**AVIS RELATIF À LA PROTECTION
CONTRE LES EVENTUELS EFFETS NOCIFS ET NUISANCES
PROVOQUÉS PAR LES RAYONNEMENTS NON IONISANTS
GÉNÉRÉS PAR DES ANTENNES ÉMETTRICES STATIONNAIRES**

Commune : CHARLEROI - Exploitant : PROXIMUS

Référence exploitant : 71CAY_01

Rapport n° 4287 / 2023

Figure 1 : Vue en plan des lieux de séjour et des points de contrôle

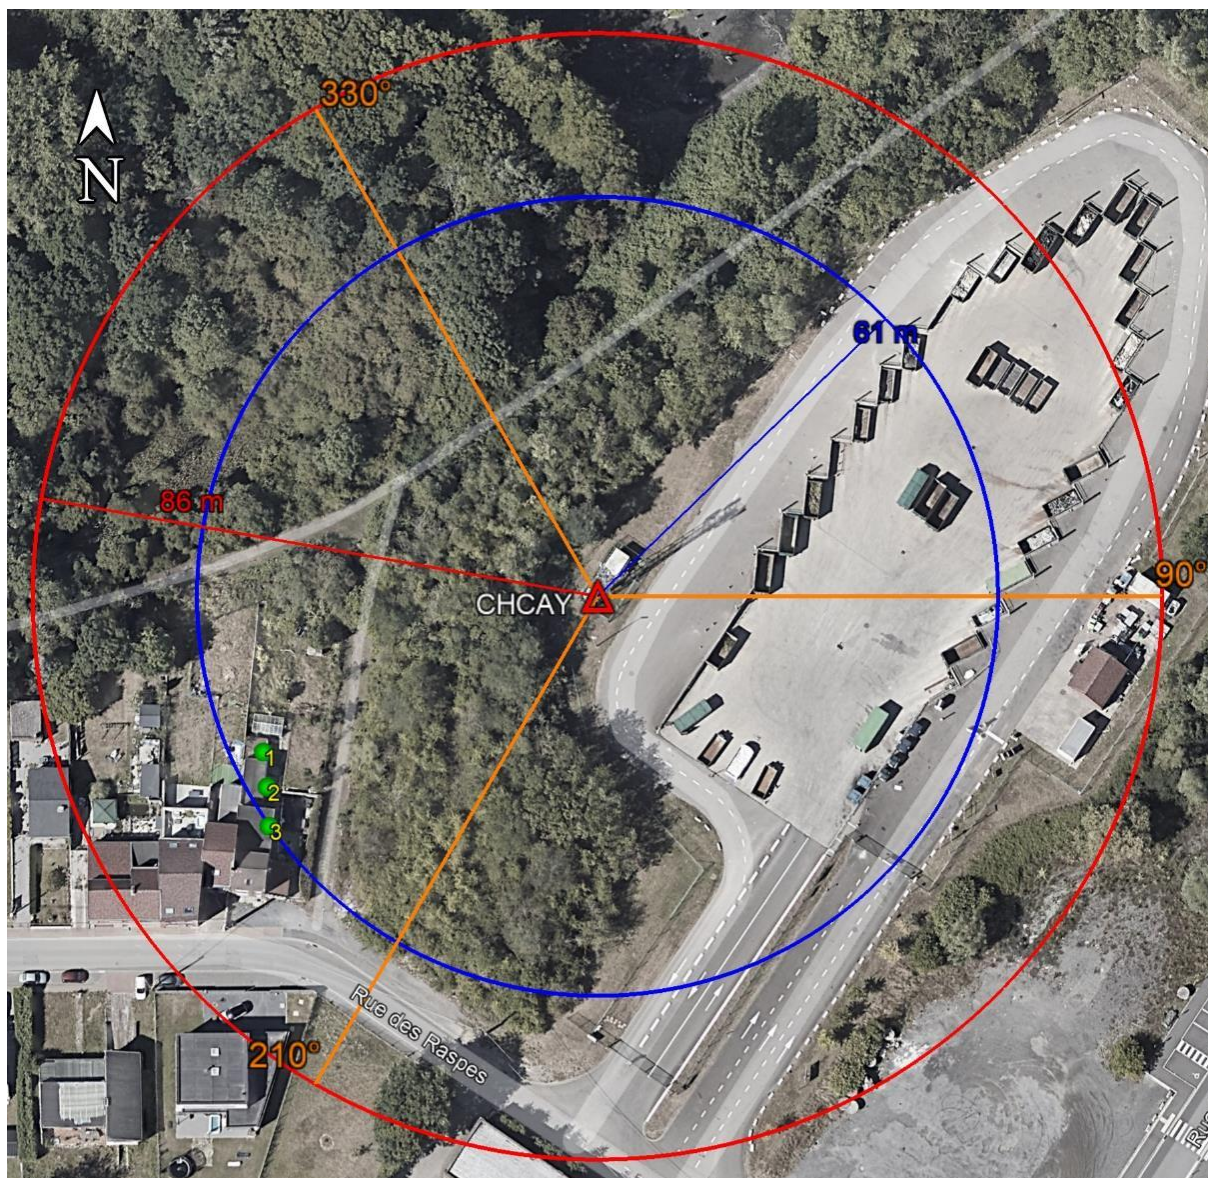
N° point de contrôle	LS	Atténuation (dB)	Indice d'exposition relatif à la limite par installation IE_i
3	LS3	3,0	0,193
2	LS2	3,0	0,043
1	LS1	3,0	0,036

En ce qui concerne les antennes de l'installation mentionnées dans le tableau 1, la distance maximale à laquelle la limite pourrait être atteinte, à l'extérieur, est égale à 85,9 m. S'il n'y a pas de LS à une distance inférieure, les antennes respectent forcément la limite d'immission.

Dans le cas des LS situés à l'intérieur des bâtiments, une atténuation d'obstacle est prise en compte et il en résulte que la distance maximale à laquelle la limite pourrait être atteinte se réduit à 60,8 m.

Les résultats de l'évaluation décrite au paragraphe 4 indiquent que les antennes émettrices stationnaires de l'installation faisant l'objet du présent avis ne produisent pas, dans un lieu de séjour, un rayonnement électromagnétique maximum supérieur aux limites fixées à l'article 4 du décret.

Figure 2 : Vue en plan des installations d'antennes dans un rayon de 300 mètres autour de l'installation faisant l'objet de la demande d'avis

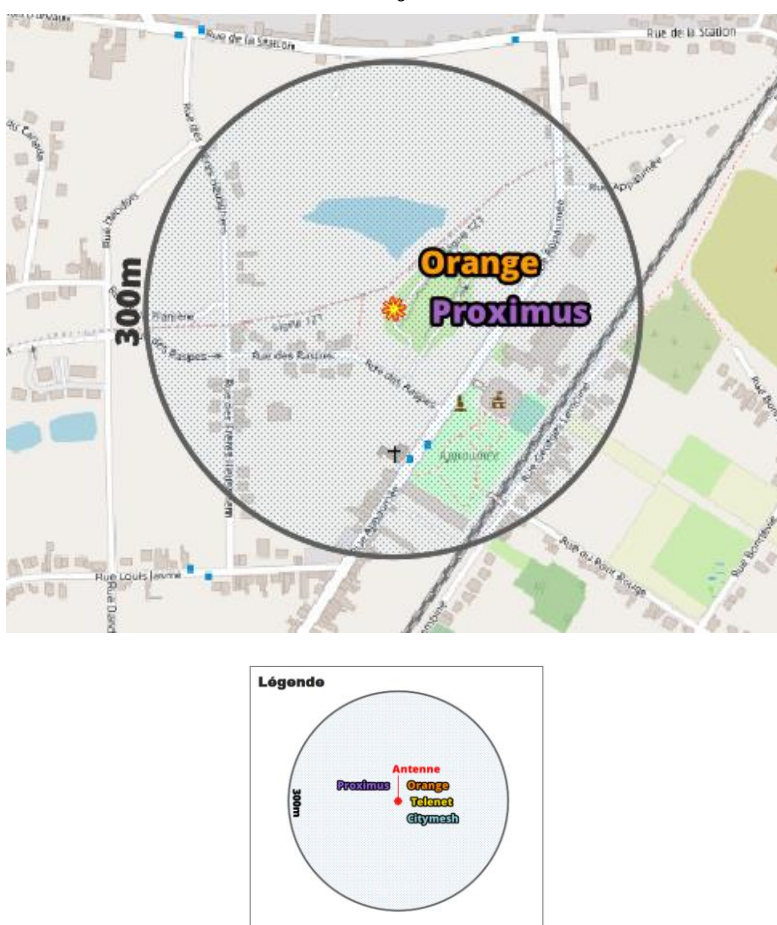
Compte tenu du nombre d'installations localisées dans la figure 2, il apparaît que l'intensité du rayonnement électromagnétique généré, dans les lieux de séjour situés à proximité de l'installation référencée dans le paragraphe 2, par l'ensemble des antennes émettrices stationnaires de l'ensemble des exploitants du même site d'antennes émettrices stationnaires respecte la limite fixée à l'article 4, § 2 du décret.
